Krycí list ZBV

II/116 a III/11614 Srbsko, průtah

Změnový list

Iniciátor Změny: Zhotovitel
Předmět Změny: Změna propustku v km 0,89856

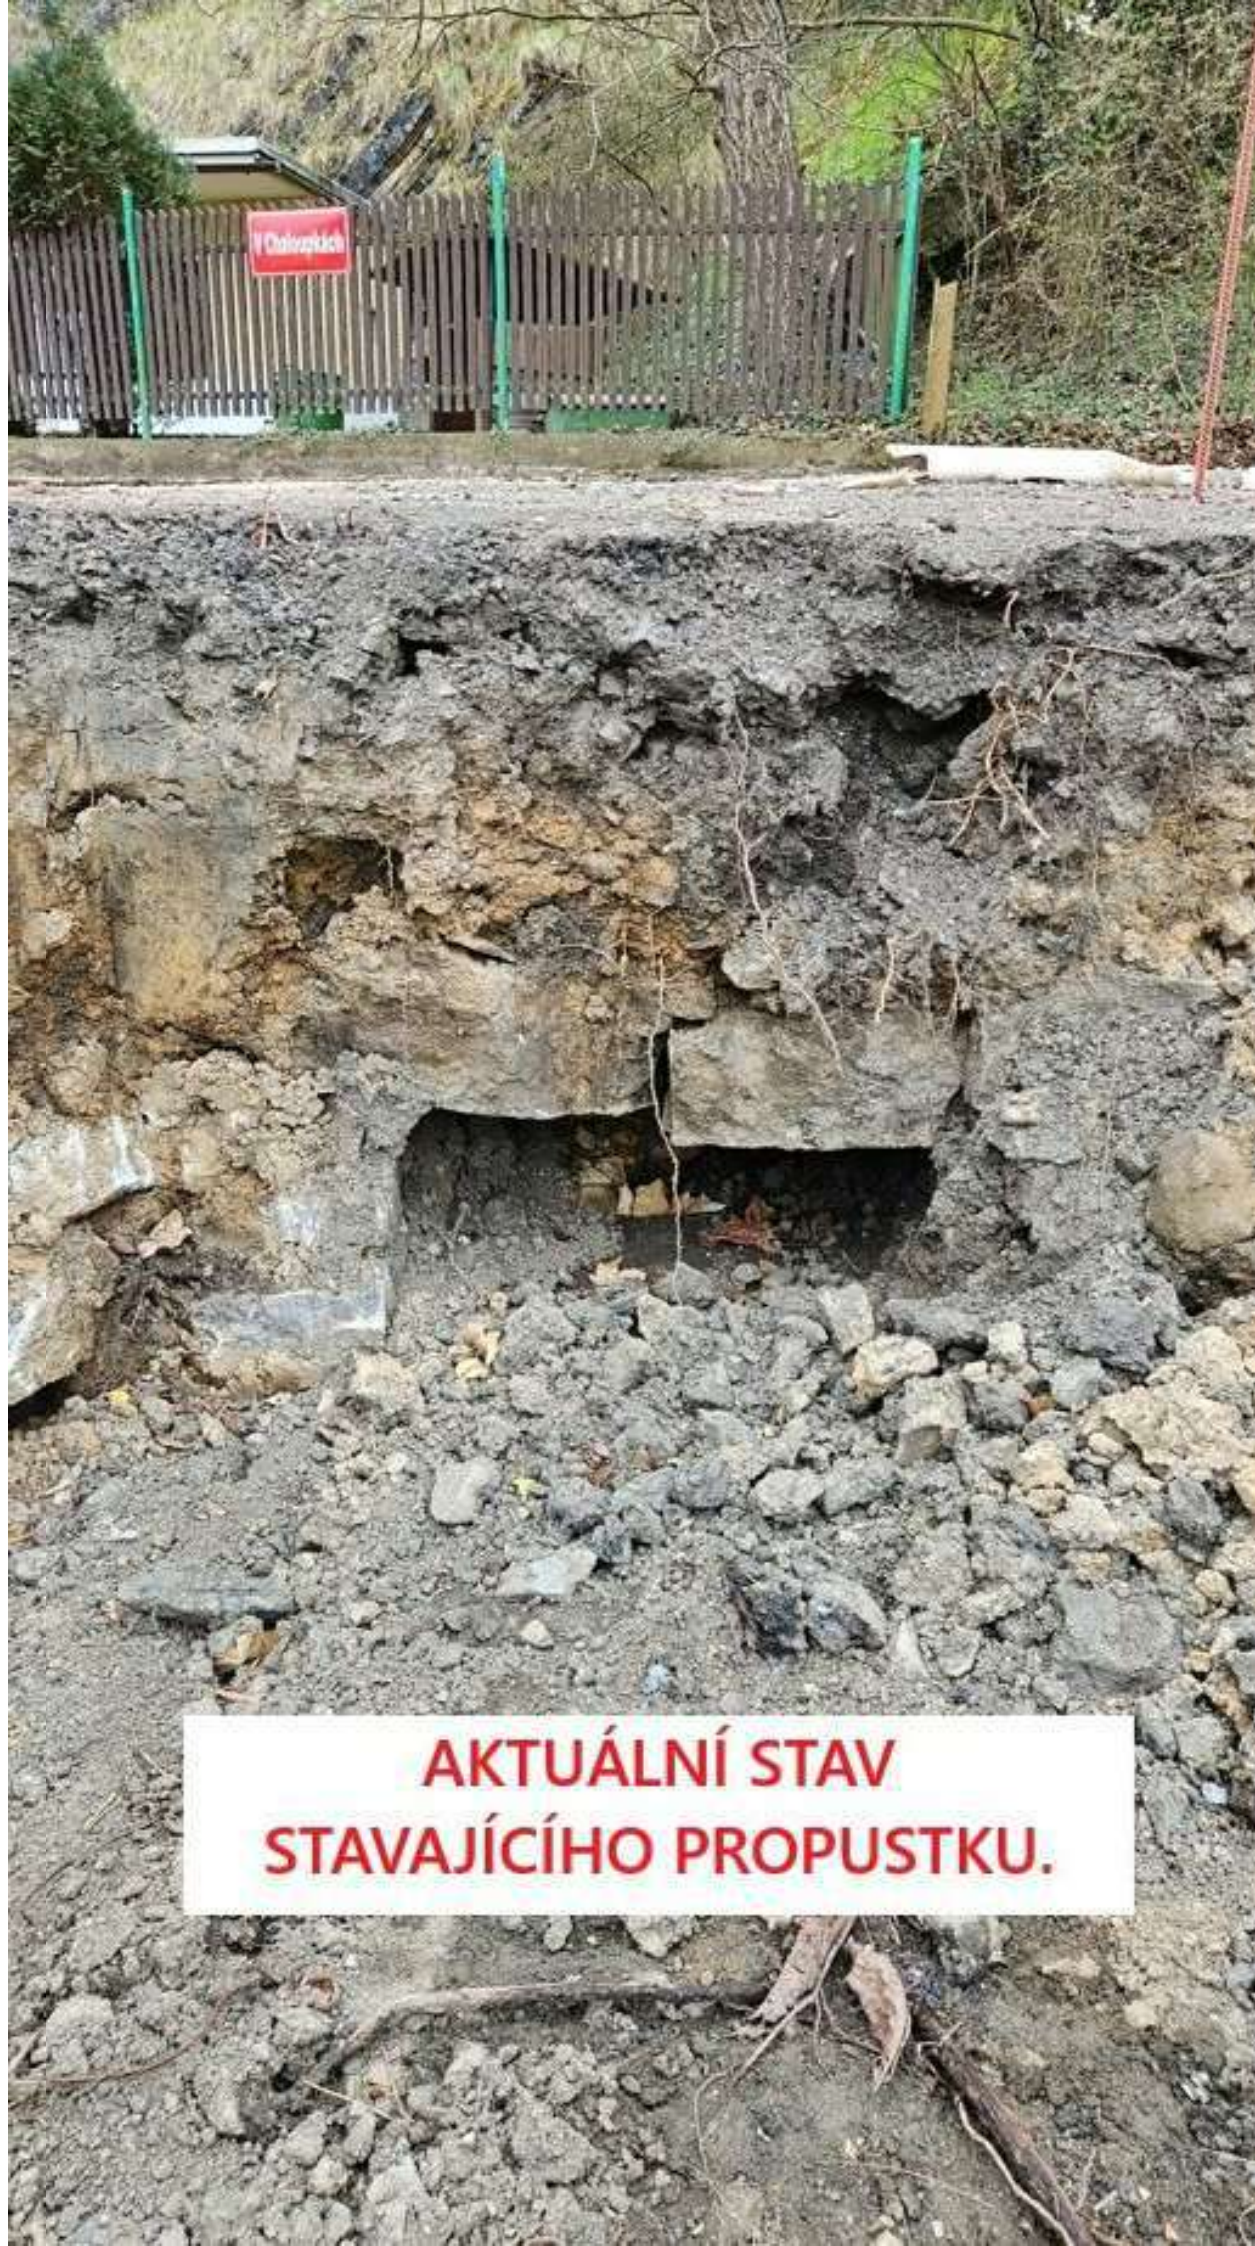
Dobrý den,
původní oprava spočívala ve vyložkování části stávajícího propustku 50% délky a 50% délky se měl propustek nahradit novou troubou (viz příložený soubor). Materiál této úpravy byl z korugované PP trouby DN 500. Navržené řešení bylo přijato abychom se vyhnuli zásahu do oplocení a pozemků domu č.ev. 73.

Vzhledem ke stavu navrhujeme provést kompletní náhradu za propustek z betonových trub. Protože nebude nutné respektovat původní stav bude propustek navržen v minimálním rozměru DN600. Při realizaci bude nutné demontovat jedno pole stávajícího oplocení a přestavět celou vtokovou část. Trouby budou do třetiny výšky obetonovány. Posílám Vám v příloze k odsouhlasení, případně připomínkám návrh přestavby.

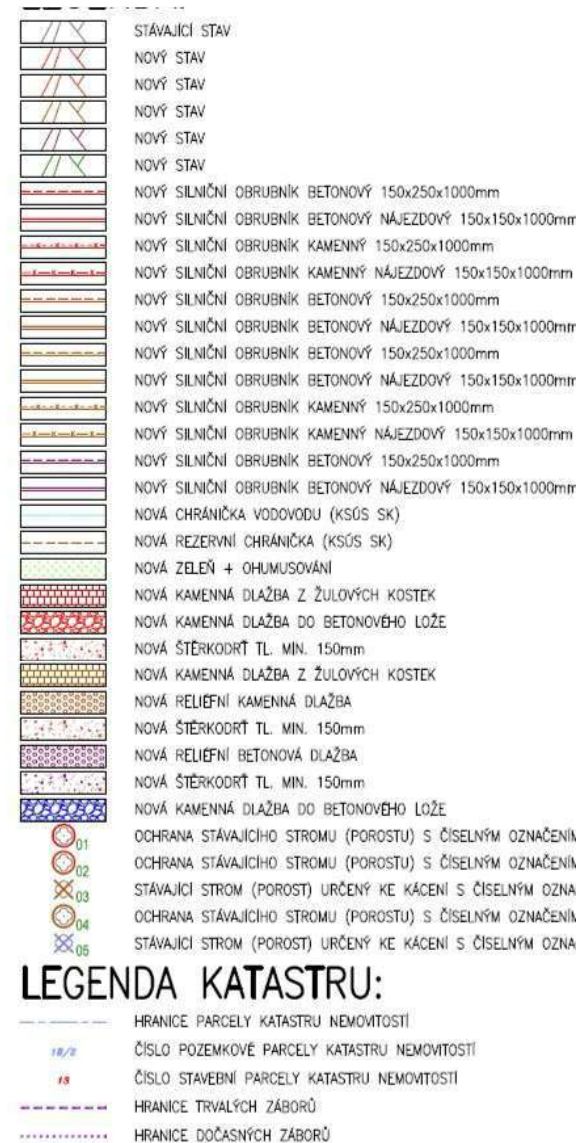
**PLOTOVÉ POLE, KTERÉ JE
NEZBYTNÉ ROZEBRAT.**

**VTOKOVÁ ČÁST PROPUSTKU,
KTEROU JE NEZBYTNÉ PŘESTAVĚT.**
